Determinazione dirigenziale	n. DET-AMB-2022-6566 del 22/12/2022
Oggetto	Adozione di Autorizzazione Unica Ambientale (AUA) ai sensi del D.P.R. 59/2013 relativa alla società G.D. S.r.l. per l'impianto destinato ad attività di distribuzione carburanti, sito in Comune di Bologna (BO), via A. Gazzoni s.n.c. c/o Centro Commerciale Via Larga
Proposta	n. PDET-AMB-2022-6874 del 21/12/2022
Struttura adottante	Servizio Autorizzazioni e Concessioni di Bologna
Dirigente adottante	PATRIZIA VITALI

Oggetto: Adozione di Autorizzazione Unica Ambientale (AUA) ai sensi del D.P.R. 59/2013 relativa alla società **G.D. S.r.l.** per l'impianto destinato ad attività di distribuzione carburanti, sito in Comune di Bologna (BO), via A. Gazzoni s.n.c. c/o Centro Commerciale Via Larga.

Oggetto: PG n. 129102/2022 - Conferenza di servizi decisoria ex art.14bis Legge n. 41/1990 per l'approvazione del PERMESSO DI COSTRUIRE - NON RESIDENZIALE PER OPERE DA REALIZZARE NUOVO IMPIANTO DI DISTRIBUZIONE CARBURANTI IN VIA GAZZONI - NELL'AMBITO DELLA VARIANTE AL PIANO OPERATIVO COMUNALE (POC) PER LA LOCALIZZAZIONE DEGLI IMPIANTI DI DISTRIBUZIONE CARBURANTE AD USO PUBBLICO - PG 281886 DEL 13.07.2020.
Forma semplificata in

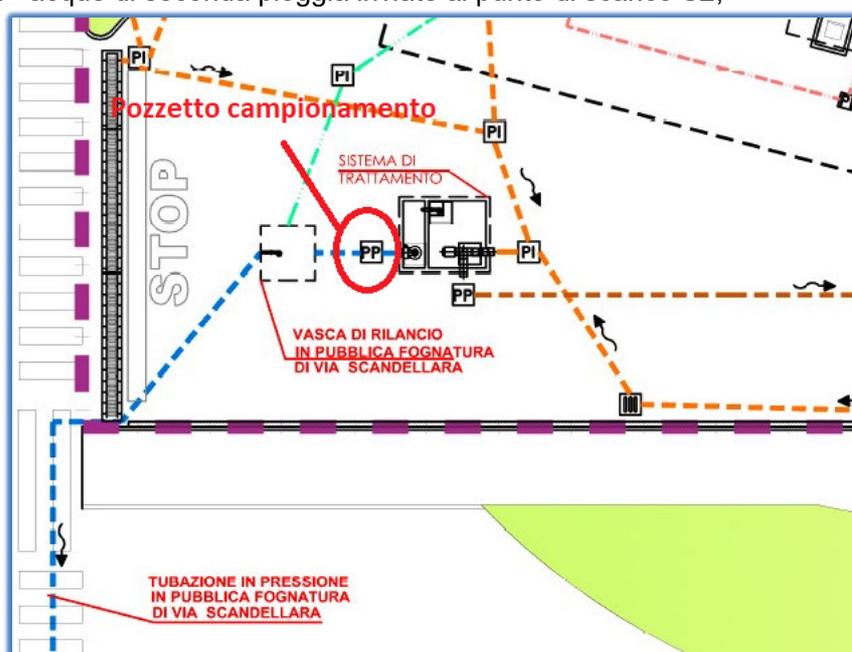
La richiesta di parere riguarda la realizzazione di un nuovo impianto di distribuzione carburanti per autotrazione liquidi (benzine e gasolio) e gassosi (metano) all'intersezione tra via Gazzoni e via Scandellara.

In occasione della prima trasmissione documentale la scrivente Società ha fatto richiesta di integrazioni documentali trasmessa con prot. Hera Spa n° 30007 del 28 marzo 2022 con la specifica "di precisare il recettore finale della rete in cui sono convogliate le acque meteoriche non contaminate dell'impianto oggetto della presente istanza".

Tale istanza non ha avuto una risposta e le verifiche effettuate presso le strutture aziendali competenti, confermano quanto anticipato circa l'assenza di titolarità da parte della scrivente Società ad esprimersi circa la componente delle acque meteoriche non contaminate (coperti e seconda pioggia) a causa della mancata presa in carico della rete delle acque meteoriche di via Gazzani da parte del Gestore del SII.

Non di meno, in considerazione del possibile convogliamento delle acque afferenti alla rete meteorica di via Gazzoni nel collettore fognario delle acque miste di via Scandellara, verrà espresso un **PARERE DI CONGRUENZA TECNICA** in relazioni a quest'ultima tipologia di acque, nell'ottica di una futura presa in carico della rete recettore gli scarichi da parte del Gestore del SII.
